Aan: Statenfracties Drenthe  
Westerbrink 1  
9405 BJ Assen

Datum: 10 april 2024

Onderwerp: Onderbouwing van geconstateerde onjuistheden, misleidingen en tegenstrijdigheden in het PIP rapport Drentse Zonneroute A37.

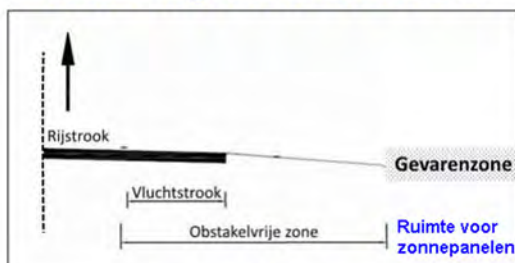
Langs A28 Zwolle - Harderwijk zijn de bermen aangepast in kader van MEER VEILIG.

“Alle autosnelwegen minimaal te laten voldoen aan de al langer bestaande norm van 10 meter obstakelvrije afstand.”

Afbeelding 4.10 Beschrijving buitenberminrichting PIP rapport

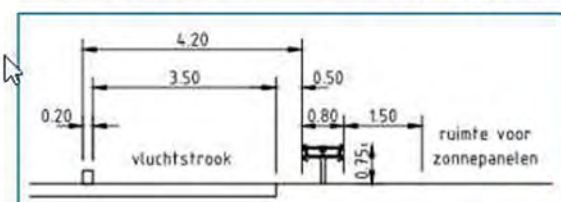
Aluminium palen, ANWB bewegwijzering, wildrasters zijn botsvriendelijke obstakels en hoeven niet afgeschermd te worden.

A37 Duitsland - Zwartemeer

A37
